Audi A3 48Vマイルドハイブリッドシステムに関する コントロールユニットのプログラム改修

サービスキャンペーン通知日	2022年5月26日
不具合の内容	48V バッテリーを搭載したマイルドハイブリッドシステムにおいて、制御プログラムが不適切なため、エンジン始動時等にマイルドハイブリッドシステムに係わるコントロールユニット間の通信エラーが発生し、スターターオルタネーターのバッテリー充電機能が作動せず、48V バッテリーおよび 12V バッテリーが充電されないことがあります。そのため、最初に黄色の警告灯が点灯し、その後、赤色の点灯に変化する2段階のバッテリー回路異常を警告灯でユーザーへ注意を行います。警告灯の点灯に従わず、そのままの状態で行くと、最悪の場合、12V バッテリーの電圧低下により走行不能になるおそれがあります。
改善の内容	全車両、マイルドハイブリッドシステムの制御プログラムを対策プログラムに書き換えます。

不具合発生箇所

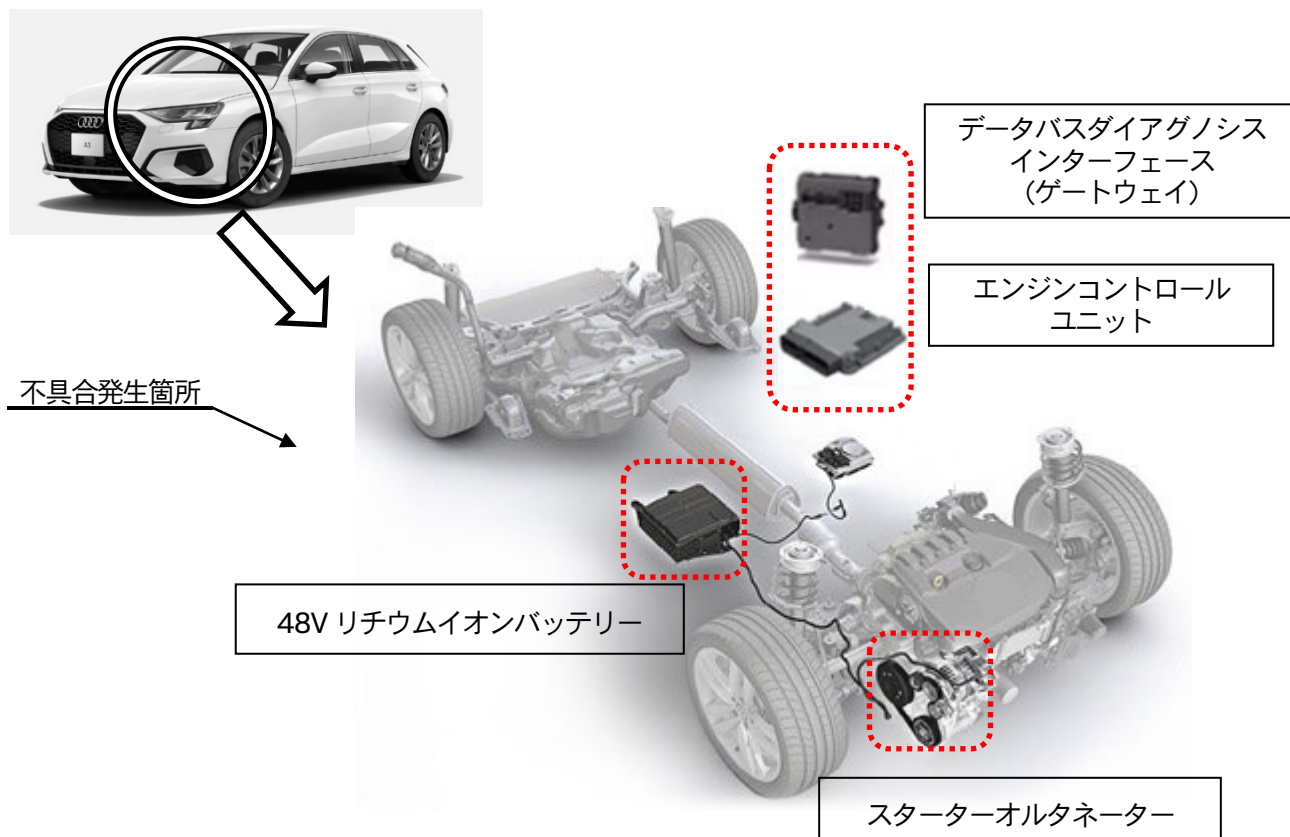
注： は、プログラムを更新する部品を示します。
